Mission régionale d'autorité environnementale

**Avis délibéré de la mission régionale
d'autorité environnementale
Hauts-de-France
sur le projet de parc éolien
de la société « Parc éolien du plateau de la Chapelle-sur-Chézy »
sur la commune de La Chapelle-sur-Chézy (02)**

n°MRAe 2021-5403

Carte de présentation du projet (source : dossier administratif – page 18)

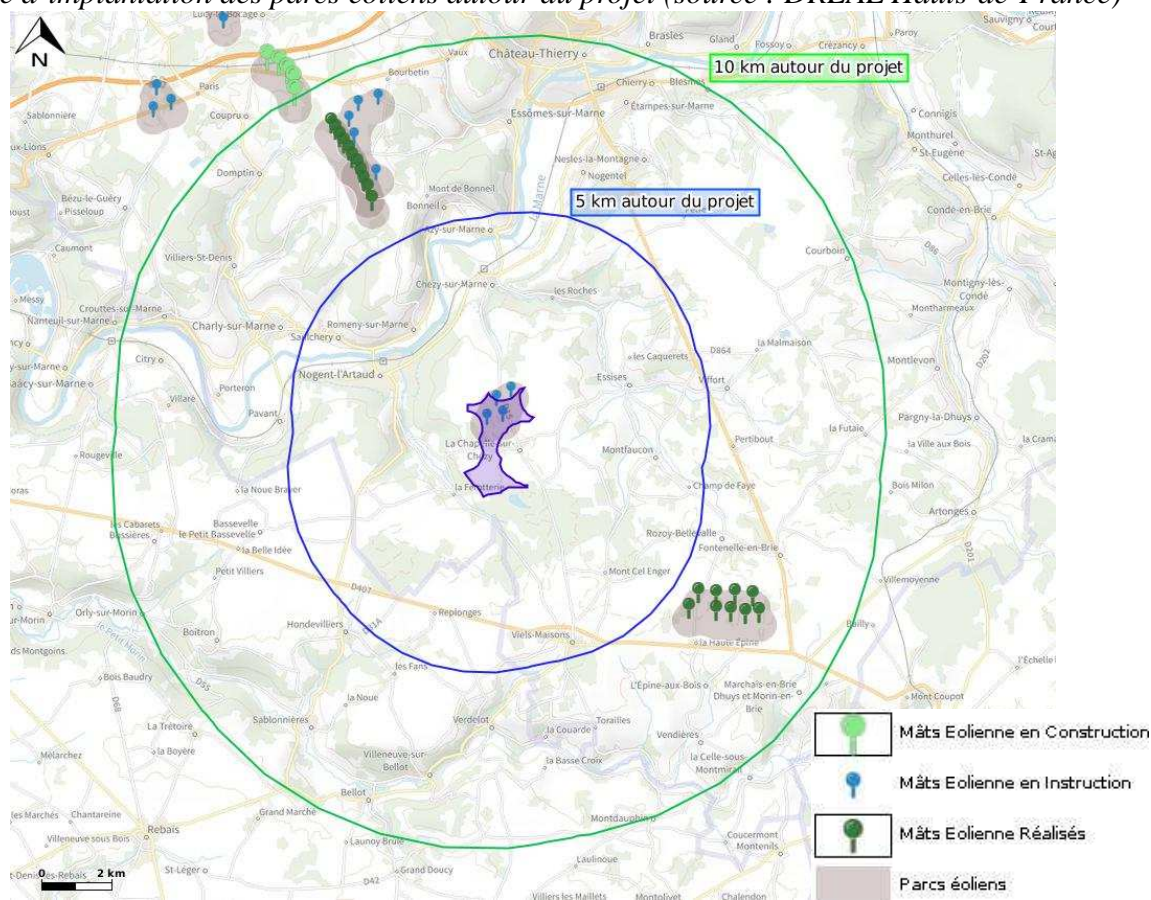
Or, les éoliennes E2 et E4 se situent à moins de 200 mètres en bout de pales de zones importantes pour les chauves-souris, en contradiction avec les préconisations d'Eurobats³. Ainsi, deux arbres isolés de haut jet sont localisés dans le secteur de l'éolienne E2 et l'éolienne E4 est à 151,6 mètres en bout de pale d'une haie (étude écologique page 420).

Afin de limiter les impacts sur la faune volante, l'autorité environnementale recommande de choisir des éoliennes avec une garde au sol supérieure à 30 mètres.

- *déplacer les éoliennes E2 et E4 à une distance d'au moins 200 mètres en bout de pales des zones importantes pour les chauves-souris (zones de chasse, bois ou haies), conformément au guide Eurobats ;*
- *étendre la période de bridage à l'ensemble du parc et également aux moments où les vents sont inférieurs à 11 mètres par seconde.*
